**Avis délibéré de la mission régionale d'autorité
environnementale sur la construction d'un parc
photovoltaïque porté par la société SOLARHONA sur la
commune de Serrières-de-Briord (01)**

Avis n° 2023-ARA-AP-1560

Avis délibéré le 23 août 2023

Figure 3: synthèse des enjeux écologiques sur chacun des Îlots du projet (source : étude d'impact)

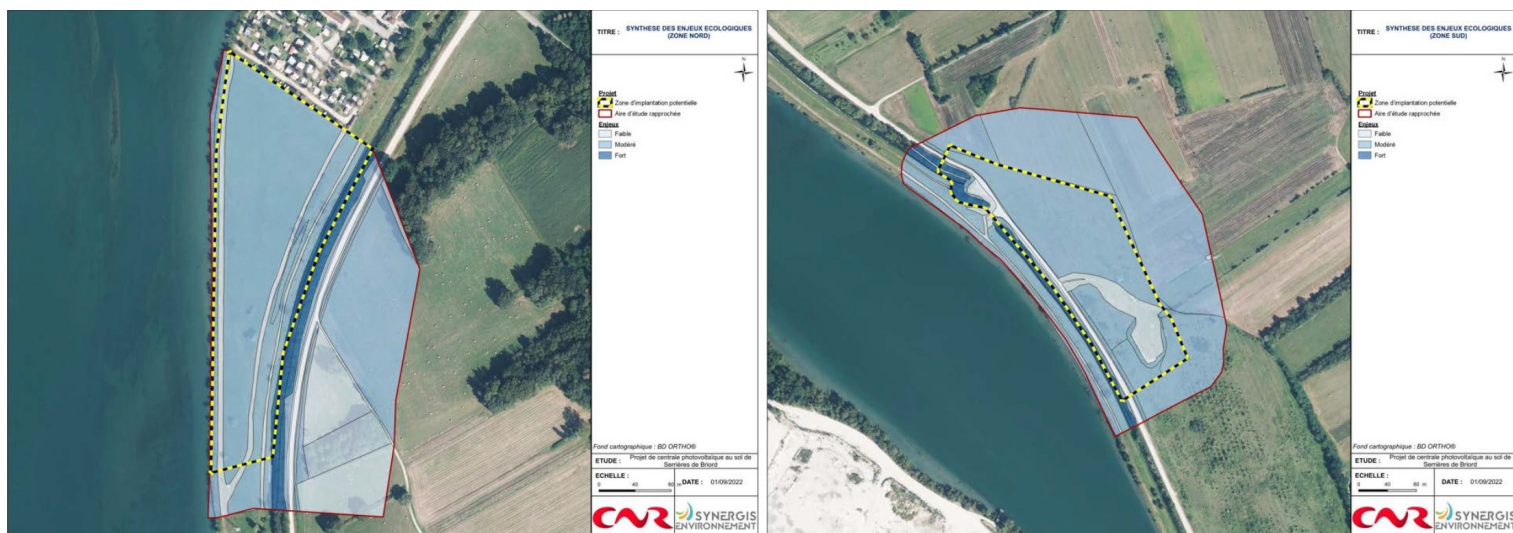
Le descriptif mentionne le plus souvent la présence de telle ou telle espèce au sein de la zone d'implantation potentielle, mais il ne détaille pas le statut local des espèces observées, et notamment leur aire de reproduction, de repos, d'alimentation au sein des deux périmètres effectifs d'aménagements. Les niveaux d'enjeu apparaissent globalement sous évalués, par exemple, pour l'avifaune, sur la base d'un argumentaire assez discutable, tel que précisé en 184 de l'étude d'impact « La plupart des patrimonialités¹⁹ fortes sont diminuées en enjeu faible ou modéré, car la ZIP ne présente pas une responsabilité locale pour le maintien du bon état de conservation des populations. La fonctionnalité étant faible, l'enjeu, selon la matrice de fonctionnalité, est donc modéré. C'est le cas par exemple de l'Alouette lulu ».

L'Autorité environnementale recommande de reconsidérer le niveau d'enjeu environnemental des espèces contactées qui apparaît sous évalué, au regard des habitats en présence sur le site, où un grand nombre d'espèces sont protégées. Elle recommande également d'analyser les fonctionnalités des zones humides inventoriées sur les sites.
